Goniądz, dnia 10 sierpnia 2018r

Zamawiający:
Gmina Goniądz
Plac 11 Listopada 38
19-110 Goniądz
FD.7313.4.2017

Wszyscy uczestnicy postępowania nr 2018/S 139-318913 z dnia 2018.07.21

Działając w trybie art. 38 ust. 2 ustawy z 29 stycznia 2004r – Prawo zamówień publicznych (Dz. U. z 2017r poz. 1579 ze zm.) (Dz. U. z 2017 r. poz. 1579 ze zm.), zwanej dalej ustawą Pzp, Zamawiający przekazuje treść zapytań wraz z wyjaśnieniami:

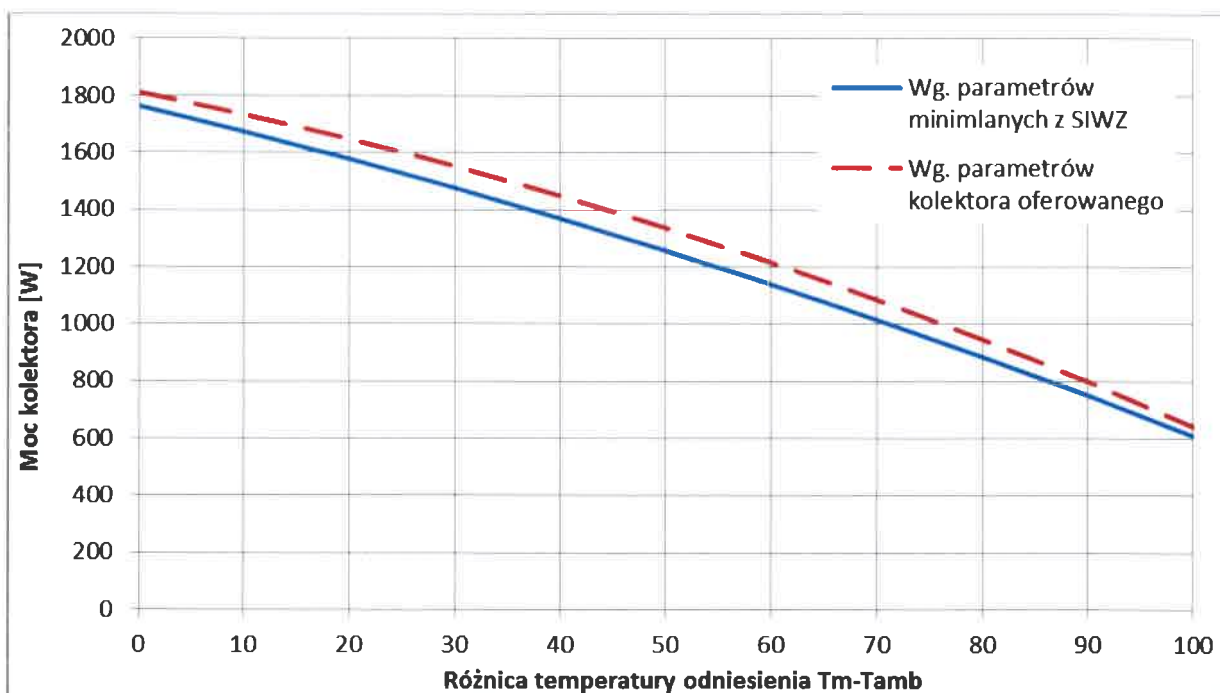
Pytanie 3: W opisie przedmiotu zamówienia Zamawiający podał jako minimalne parametry kolektora słonecznego :

- powierzchnia czynna: nie mniej niż 1,86 m²,
- sprawność optyczna do powierzchni czynnej: nie mniej niż 83%,
- współczynnika strat a_1 do powierzchni czynnej: nie więcej niż 3,56 W/(m²K),
- współczynnika strat a_2 do powierzchni czynnej: nie więcej niż 0,017 W/(m²K²).

Na podstawie powyższych parametrów wskazanych przez Zamawiającego, obliczone wartości mocy w poszczególnych punktach różnicy temperatury dT oraz przy natężeniu promieniowania $G = 1000 \text{ W/m}^2$ wynoszą odpowiednio:

- **1 544 W** (dla $dT = 0\text{K}$ i $G = 1000 \text{ W/m}^2$)
- **1 474 W** (dla $dT = 10\text{K}$ i $G = 1000 \text{ W/m}^2$)
- 1 316 W (dla $dT = 30\text{K}$ i $G = 1000 \text{ W/m}^2$)
- **1 134 W** (dla $dT = 50\text{K}$ i $G = 1000 \text{ W/m}^2$)
- 925 W (dla $dT = 70\text{K}$ i $G = 1000 \text{ W/m}^2$)

Dodatkowo z powyższych punktów różnicy temperatury dT , równej 0K, 10K oraz 50K Zamawiający żąda wyższej mocy kolektora niż wynika to z podanych przez Zamawiającego parametrów.

Postawienie wymagań co do wydajności kolektora słonecznego wyłącznie w postaci wymaganej mocy minimalnej kolektora, umożliwia Zamawiającemu uzyskanie kolektora o wyższej wydajności cieplnej i osiągnięcie wyższego efektu ekologicznego niż wynika z wymagań opisanych w SIWZ. Jednocześnie zamawiający nie będzie ograniczał konkurencji, poprzez niedopuszczenie do zastosowania produktów o wyższej wydajności, co łatwo robić wprowadzając wiele szczegółowych parametrów, jak jest to zrobione w obecnej specyfikacji, na przykład w postaci współczynników sprawności. Parametry te osobno nie wskazują na wydajność cieplną kolektora słonecznego, a dopiero wyliczona na ich podstawie moc dla różnych warunków pracy pozwala na dokonanie obiektywnego porównania oferowanych kolektorów. Przyjęty opis przedmiotu zamówienia, z obecną treścią w zakresie kolektorów słonecznych narusza zasady konkurencji co jest sprzeczne z prawidłowym wydatkowaniem środków publicznych, gdyż nie dopuszcza do zastosowania urządzeń lepszych o wyższej wydajności cieplnej w każdym warunkach pracy. Co obrazuje poniższy wykres:

Prosimy o dopuszczenie do zastosowania w zakresie równoważności przyjętych rozwiązań kolektora słonecznego o współczynniku strat nieliniowych $a_1 = 3,574 \text{ W}/(\text{m}^2\text{K}^2)$, pod warunkiem zaoferowania kolektora, którego moc dla różnicy temperatury dT wynoszącej odpowiednio 0K, 10K, 30K, 50K i 70K jest wyższa od mocy kolektora, wymaganej przez Zamawiającego w SIWZ.

Wyjaśnienie 3: Zamawiający informuje iż należy zaoferować kolektory spełniające wymogi jak najmniejszych strat ciepła i zrównoważonej pracy między okresem zimowym a letnim, co gwarantują odpowiednie wartości współczynników a_1 , a_2 oraz grubości izolacji. Jednocześnie Zamawiający informuje, iż istnieją na rynku europejskim i polskim producenci / dystrybutorzy kolektorów słonecznych spełniających założenia koncepcji technicznej.
